Regione del Veneto. Direzione Difesa del Suolo – U.O. Geologia.

PROPOSTA DI AGGIORNAMENTO AI SENSI DELL'ART. 6 DELLE N.T.A DEL PAI DELL'AREA DI PERICOLOSITA' GEOLOGICA 0280000600 IN LOCALITA' RIO MEGGIARO IN COMUNE DI ESTE (PD).**1. PREMESSA**

Fig.2. – Estratto della carta di compatibilità geologica del PAT (scala 1:5.000).. La freccia blu indica l'area di indagine.

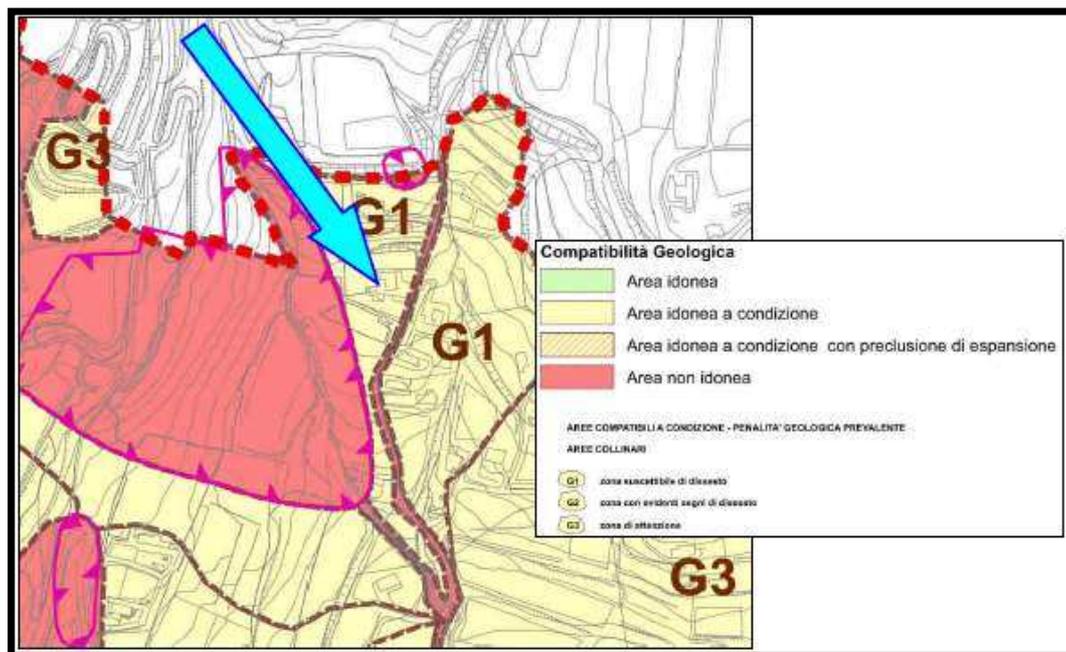
All'interno dello studio è stata presa in considerazione la cartografia derivante dalla carta della compatibilità geologica del PAT (vedi fig. 2) in cui viene evidenziata una perimetrazione che si differenzia rispetto alla cartografia del PAI.

Si concorda che la pericolosità geologica P3, come proposto nello studio, possa coincidere con l'area non idonea contrassegnata dai triangoli rossi (vedi fig. 2). Anche la documentazione storica, visionabile negli archi regionali, attesta l'effettivo areale coinvolto dal movimento franoso.

Fig.3. – Estratto della Relazione geologica; la linea rossa individua la perimetrazione del fenomeno franoso (Calvino, 1969 – scala 1:2.000).

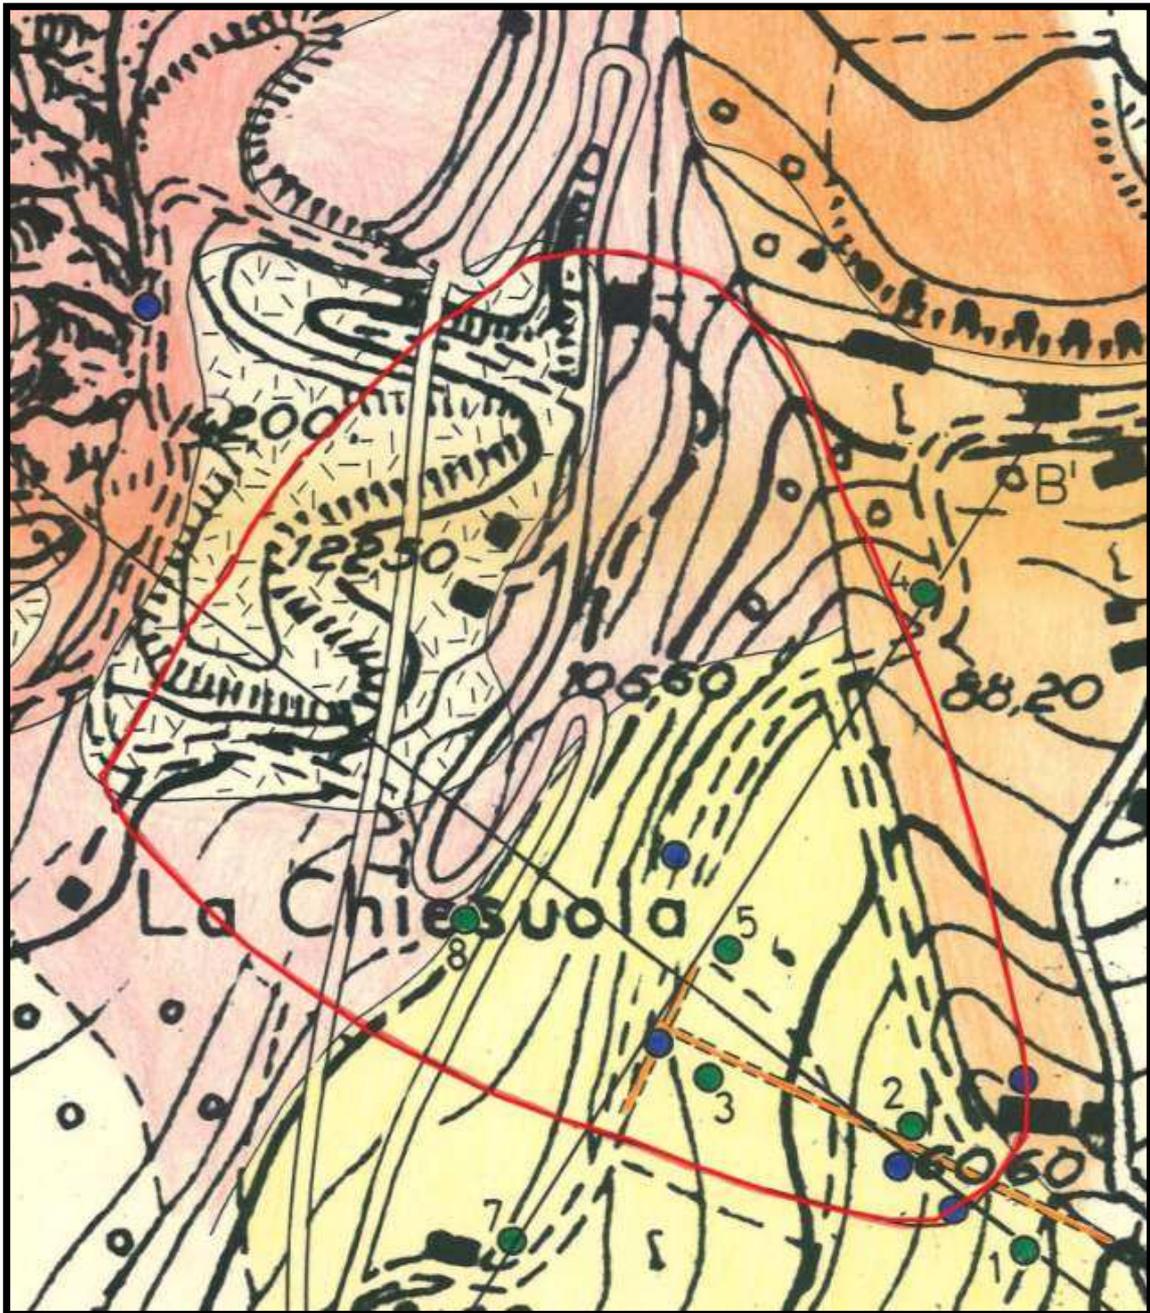
Un documento molto esaustivo sulla dinamica dell'evento e sull'area coinvolta è la relazione geologica redatta nel 1969 dall'ing. Calvino. Il movimento franoso è stato osservato lungamente nel corso di quegli anni, in particolar modo nei periodi di maggior piovosità, in quanto l'area era attraversata dalla S.P. Este-Calaone e la parte bassa del versante era occupata da alcune abitazioni. Sono stati effettuati anche alcuni sondaggi da parte del Genio Civile. Oltre a individuare nell'attività estrattiva il principale responsabile del movimento franoso, lo studio ha individuato con precisione l'area di interesse della frana (vedi fig. 3).

La succitata scheda è corredata da uno stralcio di tavoletta IGM in cui si evince la rispondenza con la perimetrazione di dettaglio effettuata nella relazione geologica dell'ing. Calvino (vedi fig. 3).

Fig. 4 –Proposta di perimetrazione con attribuzione della pericolosità geologica – Scala 1:2.000.

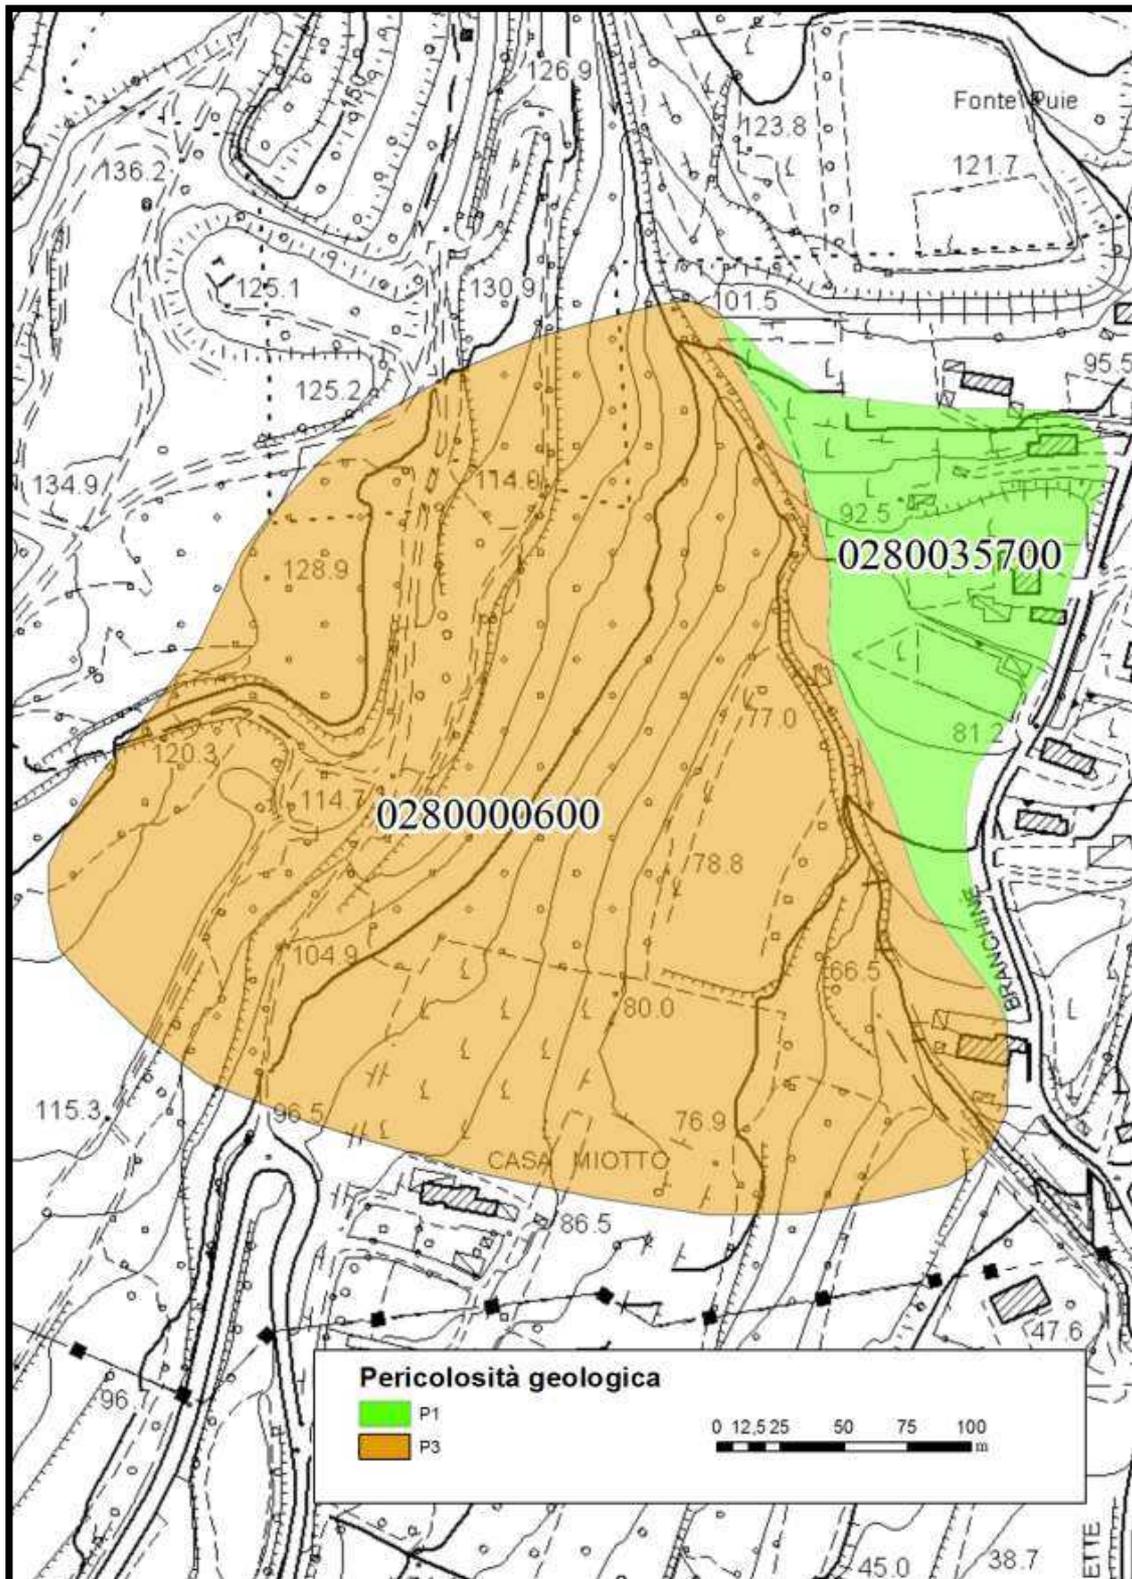
Per quanto riguarda la proposta del professionista di classificare con un P1 le aree idonee a condizione, sulla base delle caratteristiche geotecniche dei terreni, si ritiene opportuno fare alcune considerazioni aggiuntive. I sondaggi e i rilievi sono stati effettuati per indagare su una piccola porzione del settore G1 (vedi freccia blu di fig. 2). I terreni di quest'area non sono legati al fenomeno franoso originatosi dalle pendici del M. Murale, ma sono il risultato di processi erosivi superficiali provenienti dal settore settentrionale. A tal riguardo, in sede di sopralluogo, nella porzione nord dell'area G1 (vedi fig. 2) sono state rilevate delle piccole scarpate di 6-7 m di altezza. Per evitare fenomeni di erosione superficiale e

Applicando a quest'area il "metodo svizzero modificato" BUWAL, con fenomeni superficiali di piccole dimensioni e di spessori inferiori a 0,5 m (severità geometrica pari a 1), con una velocità lenta (classe 2), si ottiene una classe di magnitudo pari a 2 (vedi tab. 2). Anche in questo caso, la frequenza probabile di questi fenomeni è media (30-100 anni). La pericolosità geologica risultante (vedi tab. 1) è P1(pericolosità moderata).

Pertanto, la proposta dello studio di attribuire all'area un P1 è condivisibile, ma trattandosi di fenomeni che non hanno la stessa genesi con quello originatosi dalle pendici di M. Murale, utilizzeremo un codice differente (cod. PAI 0280035700).

In conclusione si conferma la pericolosità geologica elevata (P3) solo della porzione che è stata interessata dal movimento franoso (cod. PAI n. 0280000600) e si propone di attribuire una pericolosità geologica moderata P1 all'area caratterizzata da frane superficiali diffuse (cod. PAI 0280035700) secondo la proposta di perimetrazione della fig. 4.
